対策箇所説明図

スキーアタッチメント

上部アーム ヒンジ部

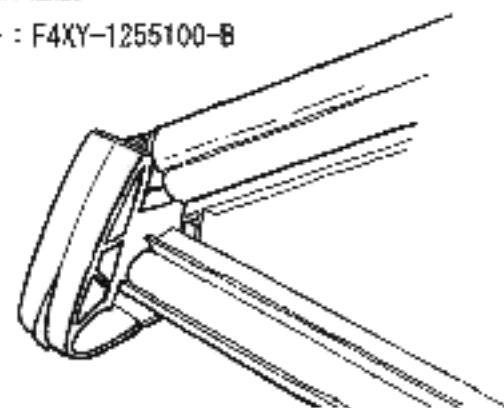
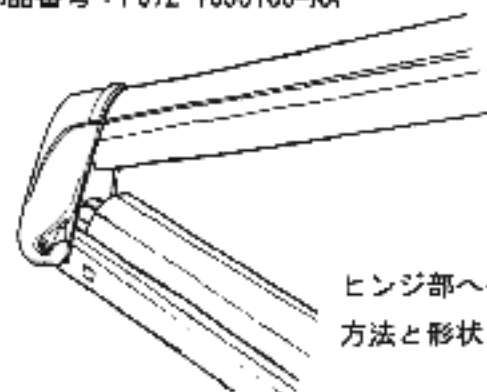
オプションのルーフラック（平積みスキーアタッチメント）の上部アームのヒンジ部の強度が不足しているものがあるため、当該部分が折壊し、積み荷のスキー板とともに脱落するおそれがある。

不具合発生箇所

ヒンジ部へのアーム取付
方法と形状を変更した。
